都市計画提案にかかる意見書の提出について

都市計画の名称	東京都市計画道路 幹線街路外郭環状線の2
位置	杉並区善福寺二丁目2番地19から善福寺二丁目15番地12まで
面積	約1.2ha (延長：295m)
土地所有者等	土地所有者：149人 借地権者：5人
提案者	当該計画提案区域の土地所有者
提案内容	昭和41年7月に都市計画決定されている東京都市計画道路幹線街路外郭環状線の2について、杉並区善福寺二丁目2番地19から善福寺二丁目15番地12までの区域(延長295m)を廃止する。

意見書

(外環の2・一部区間廃止の都市計画提案 都の判断について)

外環の2 は 現行の街並み と無関係な位置を通る(その1)

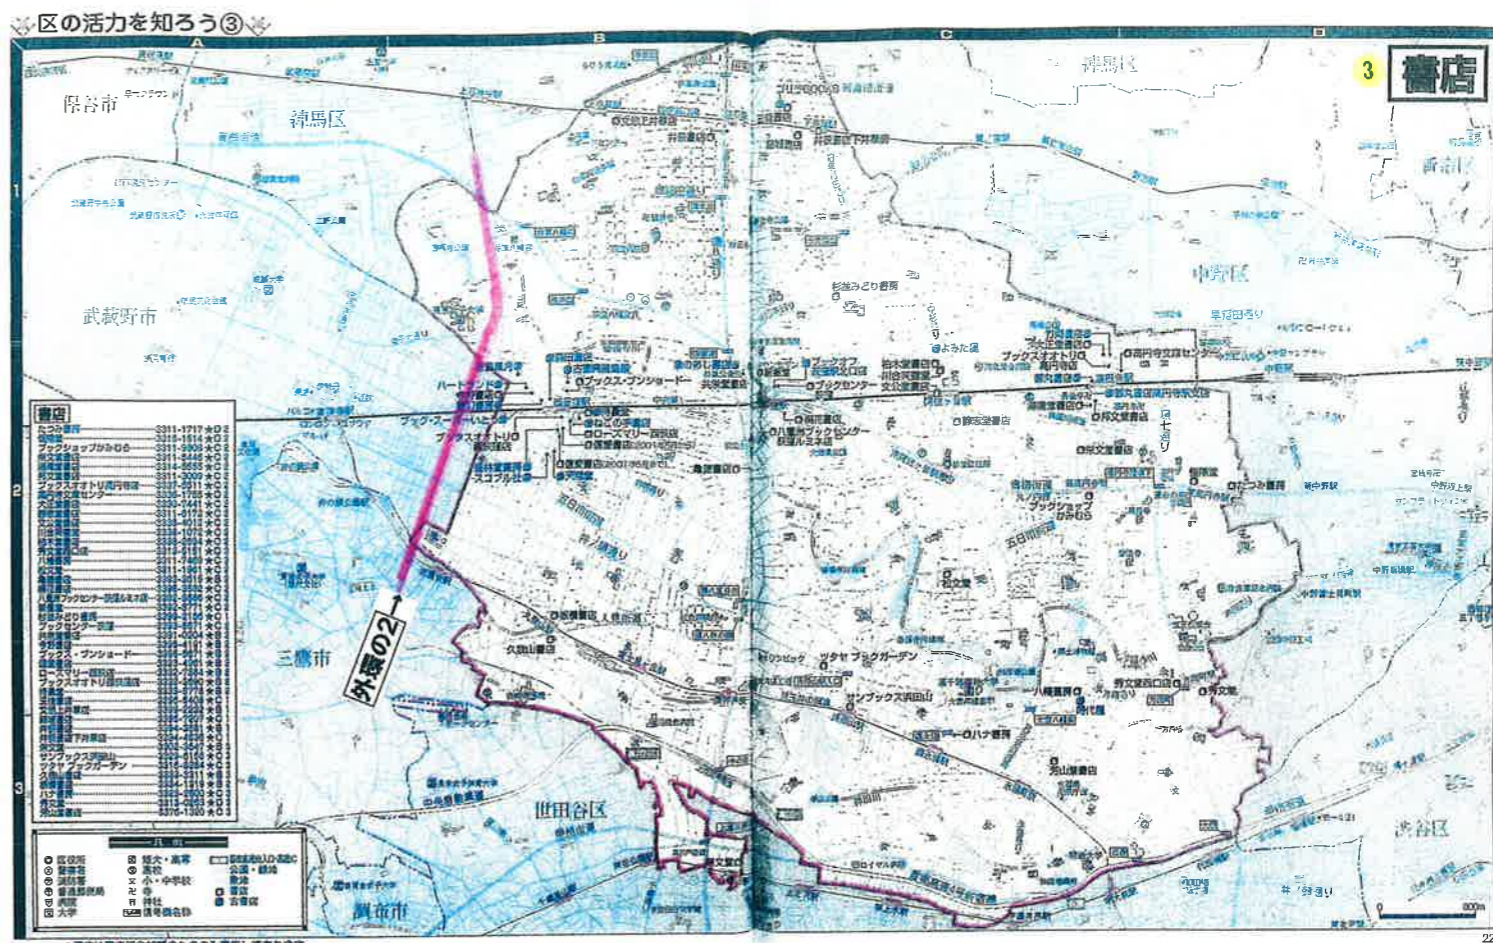
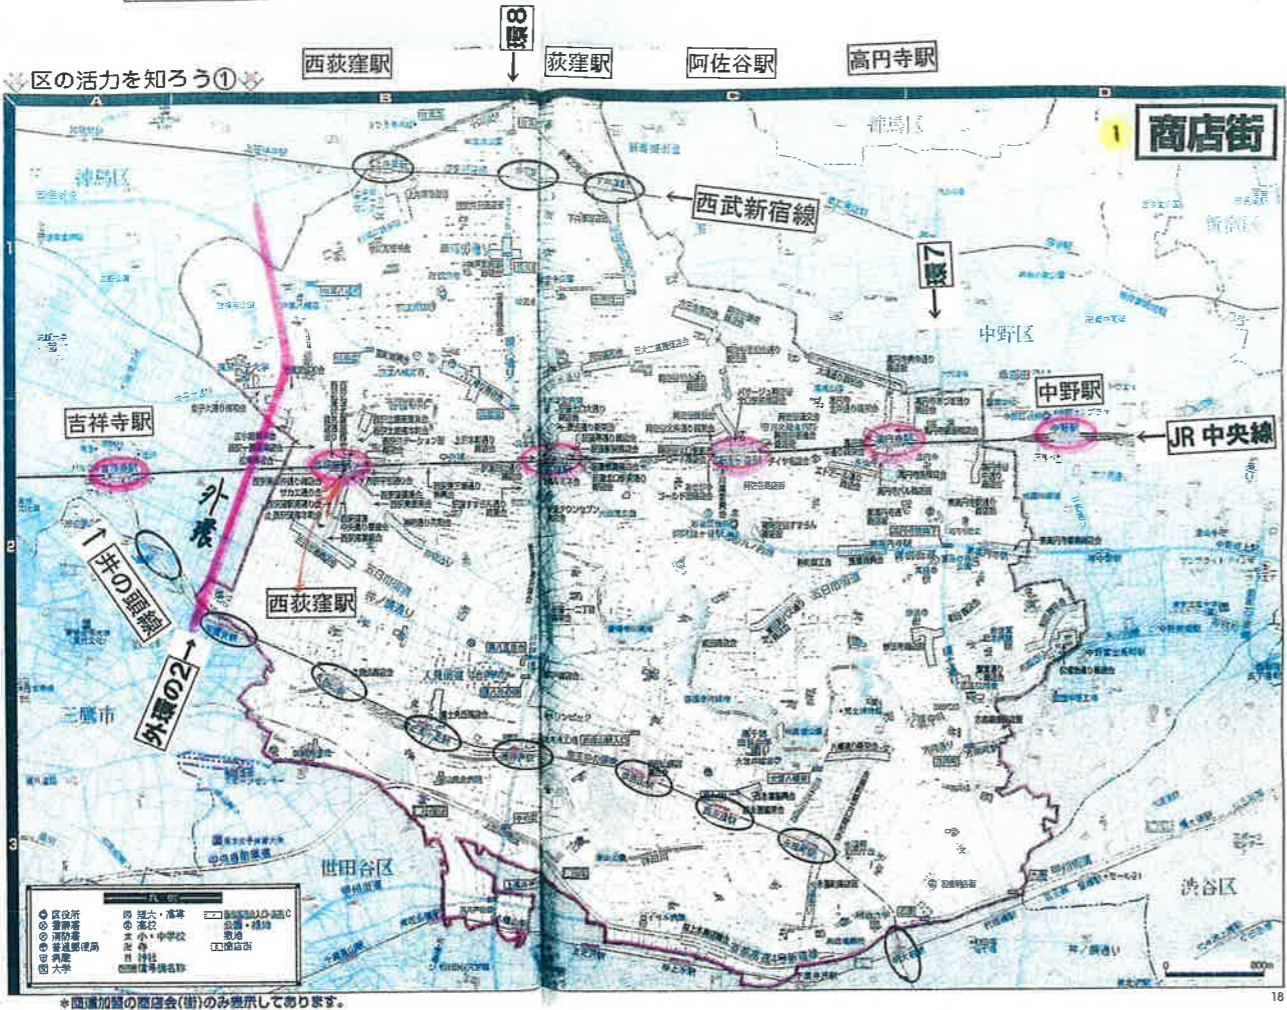
私が最も主張したい点の2番目が「都の現行の『外環の2計画案』では地元住民として、全くその必要性を感じておらず、逆に計画通り設置された場合には 大変な障害物になるだけだ」という事です。地元住民は現在の道路状況について問題ありと考えていますが、望むのは現行の街並みとマッチした道路である事です。外環の2は既存の街並み、道路の存在に関係なく通し、しかも幅40mという巨大、且つ不釣り合いな道路が南北に横たわるものであり、地元住民に掛かる負担は極めて大きいのです。次頁以降にA3版の図面を2枚入れています。これは杉並区の地図8枚に、住民に不可欠な場所、①商店街、②金融機関、④公共機関、⑤保健所、病院、医院、⑥学校、⑦文化・スポーツ施設、⑧生活関連施設等の位置と 外環の2の位置を示したものです。両者の関係位置は繋がりが無く、「外環の2」は日常生活に全く関係が無い事が良く判ります。私自身、起床してから就床までの時間の行動で「外環の2道路を使って移動する可能性」を考えると、それが皆無なのです。それはその筈です。もともとこの線形(道路が通る道筋)は外環本線という高速道路の通る道筋だからです。日常生活の行動パターンと全く合っていないのです。

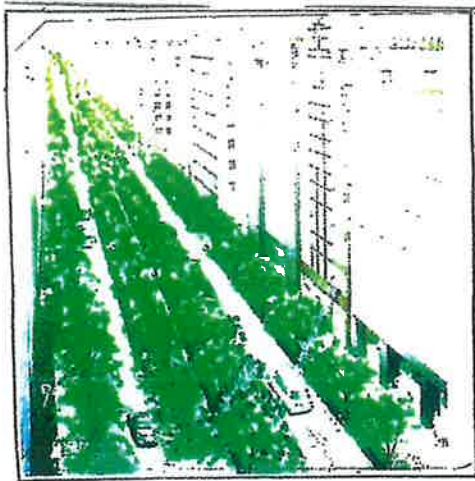
一方、提案書の11頁の表3rev1 バイパスルート区間別 12時間交通容量と混雑度の計算書では、外環の2を走行していた車がバイパスルートに流れ込んだ場合に、上記の条件をすべて包含した条件で計算しており、指摘されたことは一切問題無いことを物語っています。

交通面からの理由を挙げるならば、この表3rev1 の数値のどこが 悪いのかを指摘して戴きたいです。定性的に呟くのではなく、正々堂々と定量的に指摘して戴きたいと思います。

いずれにしても この表の平成32年時の検討結果、混雑度からは指摘事項が全く当たらない事が良く判ります。都の回答は 交通面での総合結果(評価)である表3rev1 をご覧になっていない事が良く判るのです。ご覧になっていても理解されていないのかも知れません。この表の最下段の数字、平成32年時の各バイパス道路の混雑度を見る限り、何も問題がない事が良く判ります。走行機能が低下した場合には、この表の数字がその事を含めた数字が変わってくるのです。

図 10c

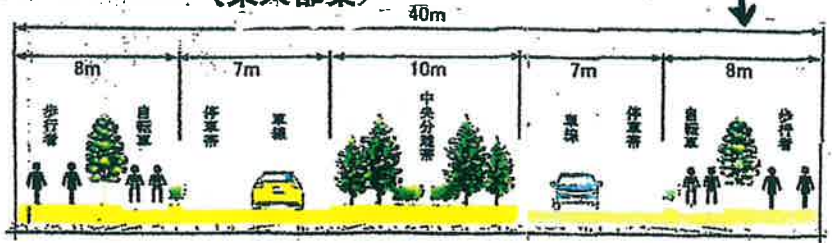
・延焼遮断帯については 提案書の17～20頁に記載していますが 特に19頁の図10c を下に転載します。この図は東京都が外環の2の基本断面図としているもので 道路の総幅員は40m有るものの実際の車線幅員は1車線の7mです。総幅員40mの内 半分の20mは樹林帯で埋め尽くされる予定なのです。とすると外環の2の延焼遮断帯は40mでなく、7mしかないのではないでしょうか？ 7mならば提案地域の道路とほぼ同じではないかというのが私の考えです。

幅員 40m の内の約半分が
みどりで埋め尽くされる…
これでも幅員 40m の
道路と言えものか?

提案地帯周辺の防災力

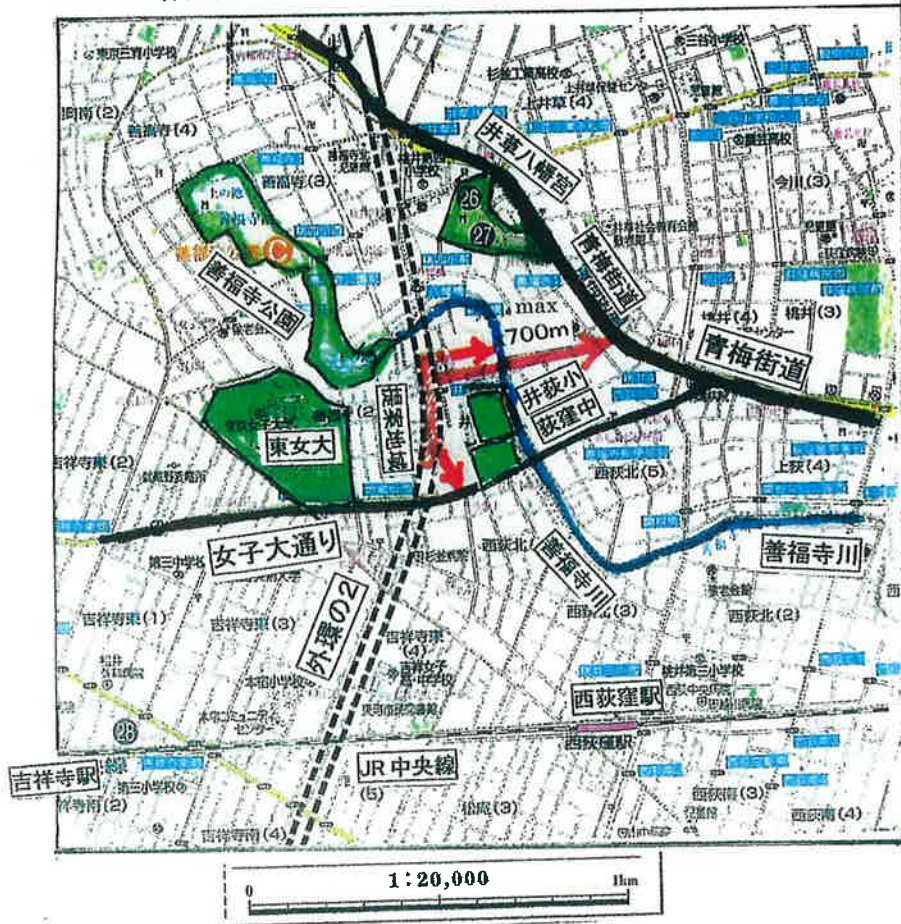
- ・提案地域の東方最大700mにある青梅街道と女子大通り、善福寺川が延焼遮断帯 → 計3箇所
- ・提案地域は東西南北…4面とも 防災力あり
- ・昭和初期の区画整理…基盤目道路が完備

提案地域は骨格防災軸という都の延焼遮断帯として位置づけが最も高い青梅街道、一般延焼遮断帯の女子大通りにより東側、南側を守られ 西側には東京女子大学の広いキャンパス用地、東側200m には善福寺川が流れ その手前 150m の所には井荻小学校、荻窪中学校が並んでおり、北側には善福寺公園及び井草八幡宮が存在し 防災上 これほど防災面での環境に恵まれるところも珍しいのでは?と思うほどの地域です。提案地域一帯は旧井荻町と称し内田秀五郎氏が昭和の初期から 10年の歳月をかけて町全体の区画整理を行ったお蔭で道路が整然と基盤の目の様に並び消防自動車などの緊急車両も入り易くなっています。この

同じ論理から外環の2の提案地域も東方700m を通る青梅街道に付け替えることが可能となります。女子大通りも一般延焼遮断帯です。これらの事から提案地域は杉並区内では防災上、最も強い地域であり、この地域での外環の2の延焼遮断機能は殆んど不要で、地域コミュニティの破壊を考慮すると、この地域の区間を廃止しても何ら支障がないと言えます。
